정기(기동점검) 점검 결과보고

[서울지하철 9호선 3단계 919공구 건설공사(T/K)]

- 점검일시 : 2018.07.23 (월)
- 점검결과
- ◆ 점검자 : 전용현

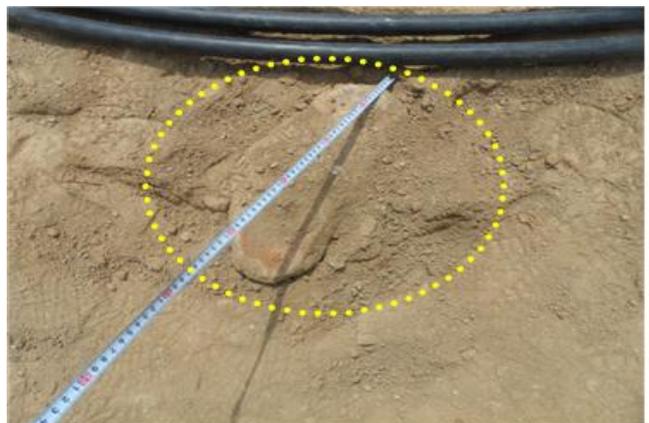
- 933정거장 7번출입구 토공 되메우기 작업은 일부에서 골재의 최대관리 기준치(노상 :100mm)를 초과하는 경우가 있으니 다짐도 확보를 위하여 보완하기 바람.
